現行川棚川水系河川整備計画の疑問点（治水）第 2 回

宮本博司

1. 現行河川整備計画における疑問点

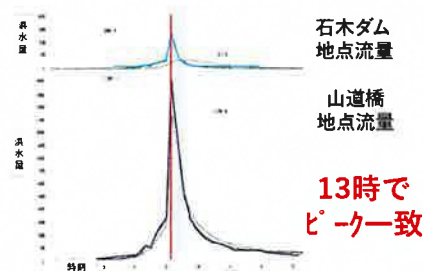
- ・洪水到達時間、山道橋地点 3 時間、石木ダム地点 50 分
- ・河川整備計画検討委員会で 県は「石木川が先にピーク流量を迎え、石木川のピークが落ちたところに川棚川のピーク流量が来る」と説明している。
- ・にもかかわらず、県が行った洪水流量計算結果（流域一様に、同時に雨が降った時）では、山道橋地点と石木ダム地点の洪水ピークがほぼ同時刻となっているのは不可解。
- ・原因は洪水計算モデル（河道遅滞時間の設定）が不適切であること。
- ・石木ダムの必要性根拠、費用対効果分析の基礎となる基本高水流量や石木ダム洪水調節量を計算する洪水計算モデルの見直しが必要。

- ・また、洪水流量計算に際して、昭和 42 年 7 月洪水時、県は川棚川流域に一様かつ同時に雨が降ったとして洪水流量計算を行っているが、実際の降り方は流域北部が多く、南部は少ない。石木川の雨量が小さいとダムの効果は小さくなるが、実態と異なる雨の降らせ方によって石木川の洪水流量を大きく算定し、ダムの効果を過大

評価している。実態に合わせた雨の降り方で計算するべきである。見直しが必要。
